Dodatek č. 7

ke Smlouvě o dílo č. j. MCBS/2018/0068545/KURJ
uzavřené podle ustanovení § 2586 a následujících občanského zákoníku

KRYCÍ LIST
Dodatek č.7

"Kounicova 1,3,5,7,9 - oprava obvodového pláště budovy, dvora a sklepů"

ZL 39

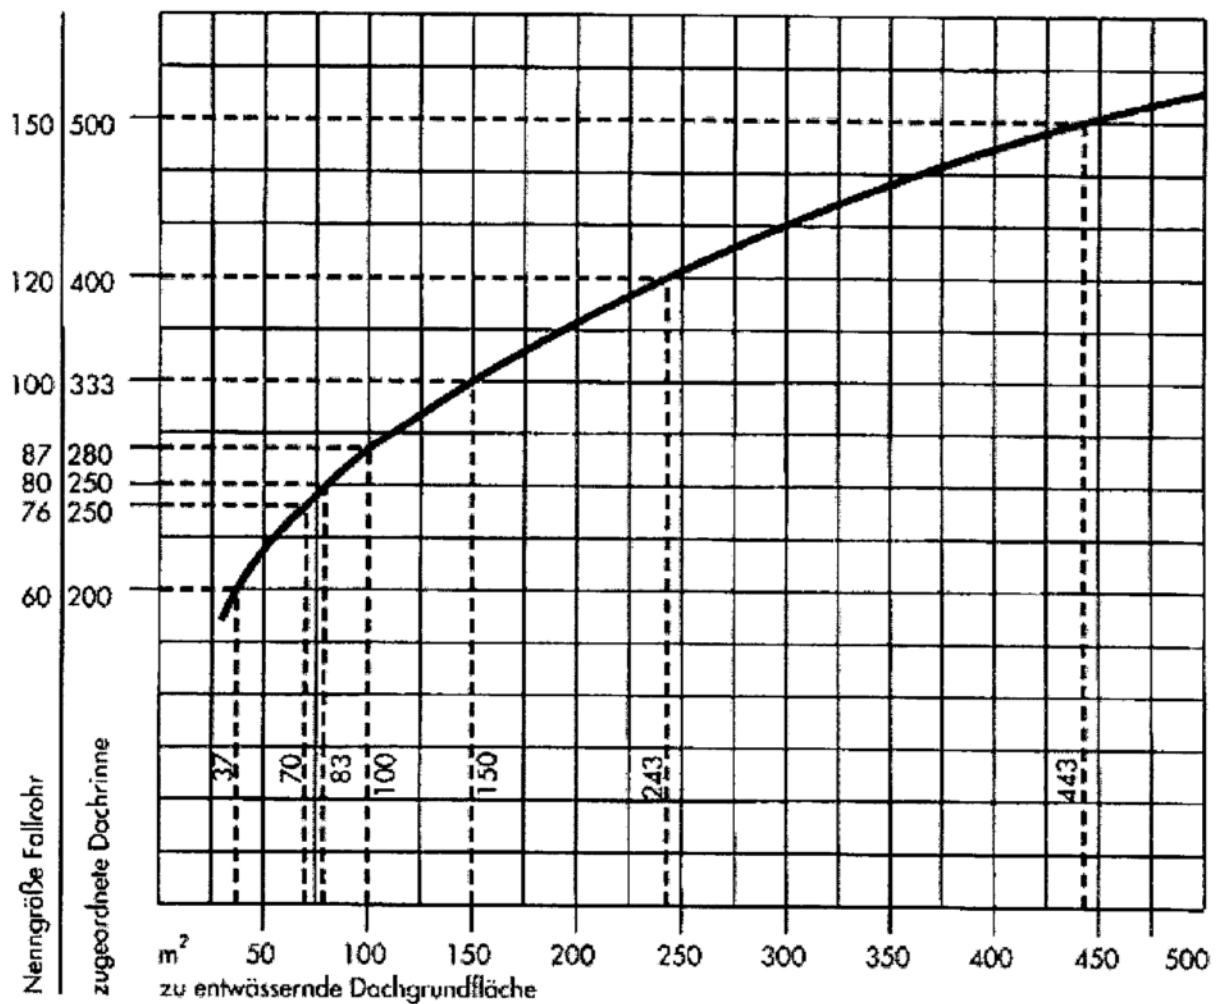
Dle úkolu ze zápisu č. 49.1 (přetékání okapu v „holubím dvoře“) posílám zjištěné nedostatky a způsob řešení, které zítra na stavbě probereme osobně.

Půdorysná plocha střechy odvodňovaná do této části je cca 330 m²
 $Q=0,03 \times 330 \times 1=9,9$ l/s

V projektu je uvažována s okapem $d=160$ mm a se svodem $\varnothing 120$ mm co předpokládám odpovídá provedení na stavbě. Namontovaná soustava okapu a svodu je pro maximální plochu střechy 250m².
Prvotní problém který nám způsobuje je špatné provedení okapničky, co se pozici týká nad okapem. Měla by být osazená v pozici 1/3 až 1/4 od vnitřního líce reálně na stavbě skoro po celé délce okapu je asi v 1/2.

Dle tabulek v příloze zjistíme že na dané množství vody by bylo třeba osadit:

- A) okap $d=250$ mm a svod $\varnothing 120$ mm
- B) okap $d=160$ mm a 2x svod $\varnothing 120$ mm + nadstavění (dle viz příloha varianta 1)
- C) zajištění zpomalení odtoku dešťové vody ze střechy (kačírek, zelená střecha)
